EURO CART s.r.l.

OGGETTO: ditta EURO CART s.r.l. – impianto di Castelgomberto.

Procedimento per l'approvazione progetto di ampliamento impianto di recupero rifiuti non pericolosi (carta) esistente.

Relazione di riscontro alle osservazioni dell'Autorità di Bacino Distrettuale delle Alpi Orientali di cui al parere dell'Autorità medesima acquisito agli atti della Provincia di Vicenza con Prot. n. 44970 del 19/10/2023.

TAVOLA: ELABORATO
TAVOLA GRAFICA (planimetria e profilo) dimostrativa del rispetto della quota di sicurezza prescritta (+1,00 m) sulla quota del piano campagna del lotto di intervento

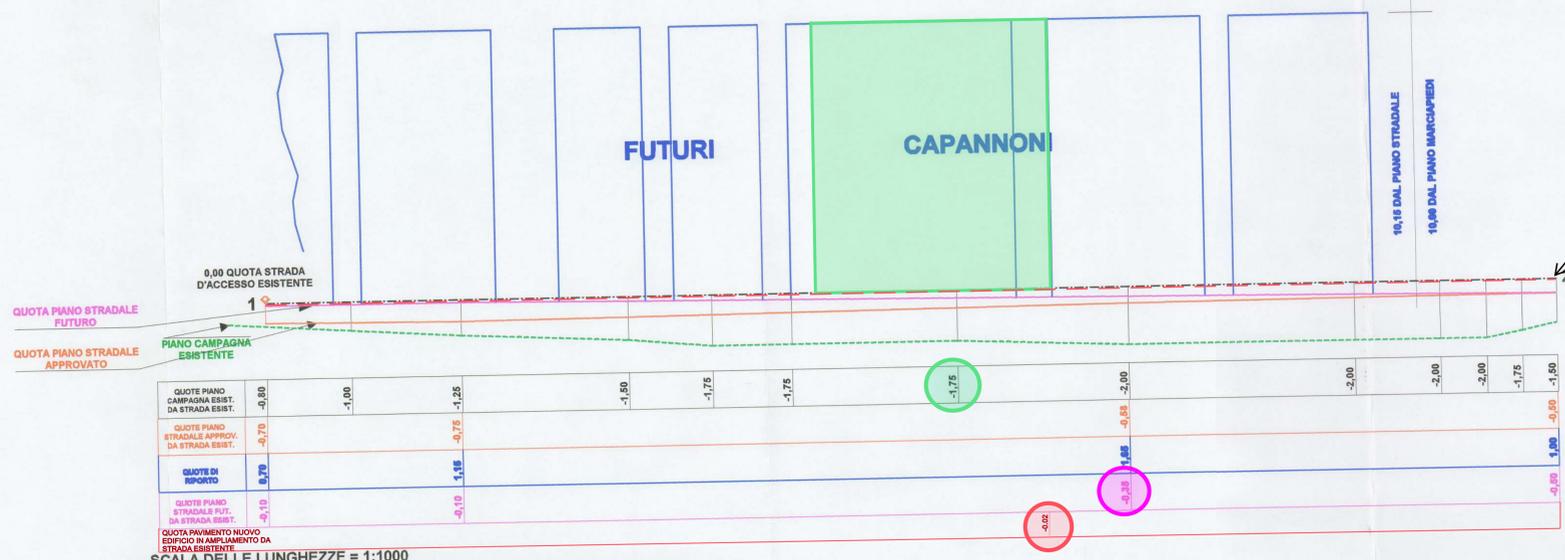
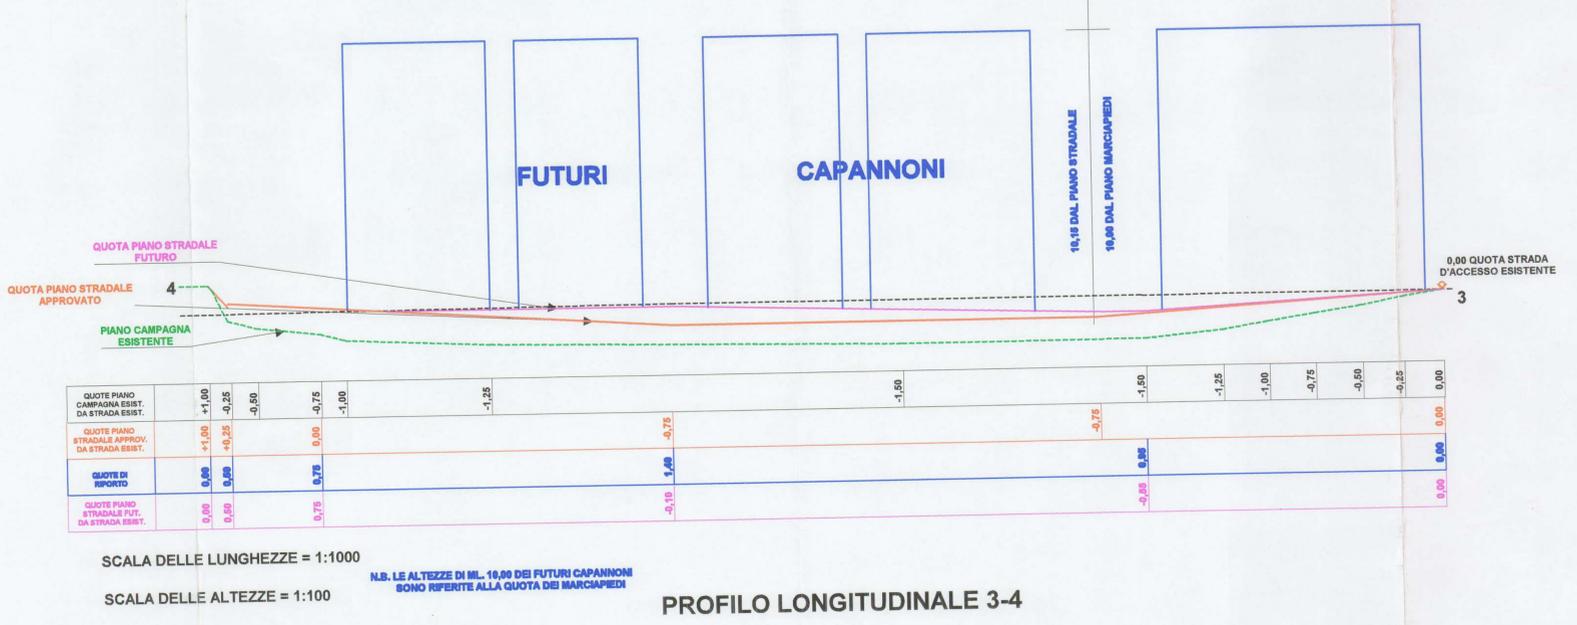
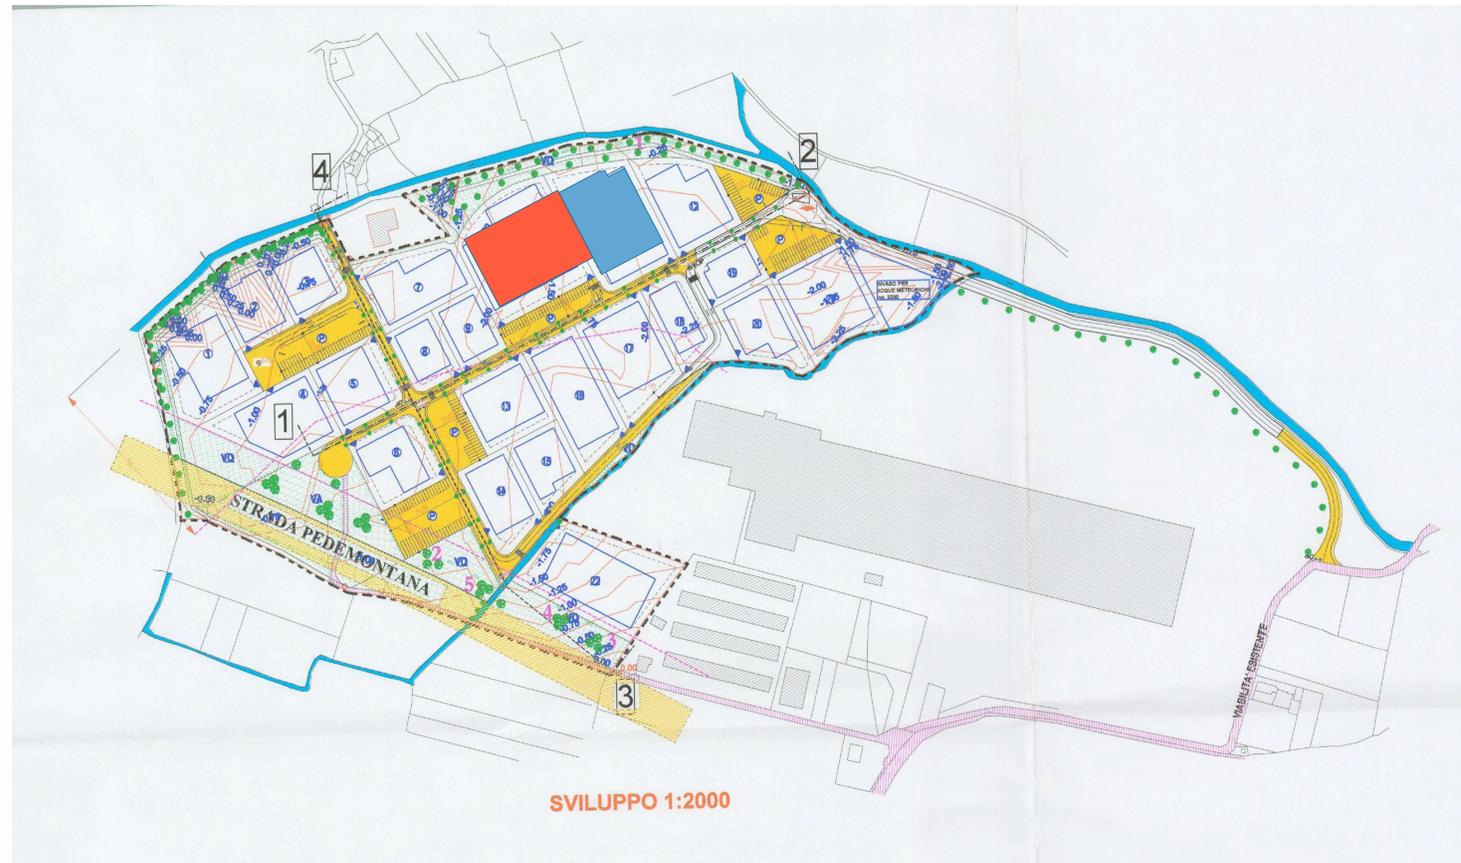
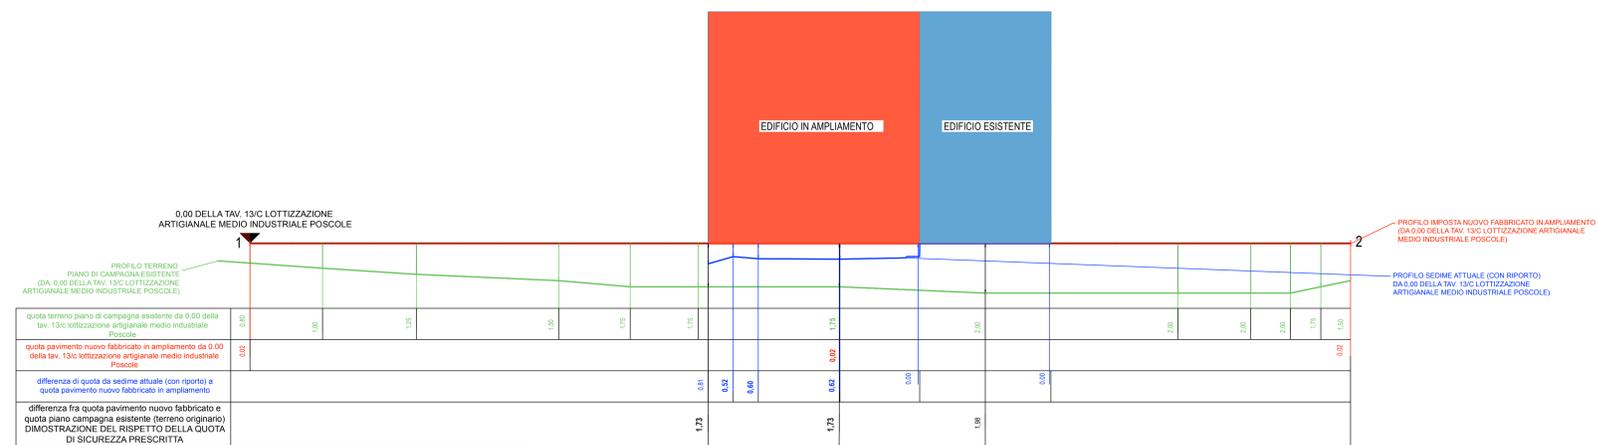
Con la comunicazione in oggetto indicata, l'Autorità di Bacino Distrettuale delle Alpi Orientali ha confermato il *parere non favorevole all'intervento (in progetto) come già espresso con nota prot. n. 4239 del 22/03/2023* in quanto l'intervento stesso non risulterebbe essere posto ad una adeguata quota di sicurezza, corrispondente al valore superiore riportato nelle mappe delle altezze idriche del P.G.R.A., per scenari di media probabilità con tempo di ritorno di 100 anni, precisando che tale valore risulta pari a +1 m sopra il piano campagna (inteso come quota del terreno su cui insiste il progetto di ampliamento).

L'Autorità medesima ha inoltre evidenziato la mancanza di tavole grafiche in opportuna scala (sezioni e piante) da dove si evinca il rispetto della suddetta quota di sicurezza idraulica.

Cionondimeno, l'Autorità di Bacino Distrettuale delle Alpi Orientali ha da ultimo confermato il proprio parere non favorevole con la nota in oggetto indicata, dalla quale peraltro si evince che non risulterebbe più sufficiente un franco di 0,5 m, bensì di 1,0 m rispetto alla quota del terreno su cui insiste il progetto di ampliamento (con riferimento al valore massimo della classe di altezza idrica – che va da 0,5 m a 1,00 m – per uno scenario con Tempo di Ritorno di 100 anni).

- all'allegato 4, che riproduce (tal quale) la tavola 13/C del Piano di Lottizzazione approvato, da cui si evince che il terreno (piano di campagna esistente rappresentato con linea verde) si pone ad una quota di -1,75 m dallo 0,00 di riferimento;
- all'allegato 5 (planimetria e profilo) riportante la quota di imposta del fabbricato in progetto (ampliamento rappresentato con linea rossa) in raffronto alla quota del terreno originario (piano di campagna esistente, prima dei successivi riporti rappresentato con linea verde) e, per completezza, anche alla quota dell'attuale sedime del lotto sopraelevato a seguito dei riporti medio tempore effettuati (rappresentato con linea blu);

- l'intervento in progetto si pone ad una quota di +1,73 m rispetto alla quota del piano di campagna (preesistente ai successivi riporti), quindi ampiamente superiore a

quella (+1,00 m) di sicurezza richiesta dall'Autorità di Bacino Distrettuale delle Alpi Orientali,

- l'intervento in progetto si pone anche ad una quota media di +0,60 m rispetto alla quota del sedime attuale, a seguito dei riporti medio tempore effettuati sul lotto di intervento.

DIFFERENZA DI QUOTA TRA PAVIMENTO NUOVO EDIFICIO IN AMPLIAMENTO E PIANO CAMPAGNA ESISTENTE = A-C = 1.75-0.02 = + 1.73 M > 1 M

QUOTA PIANO IMPOSTA NUOVO EDIFICIO IN AMPLIAMENTO +1.73 CM SU QUOTA PIANO CAMPAGNA ESISTENTE
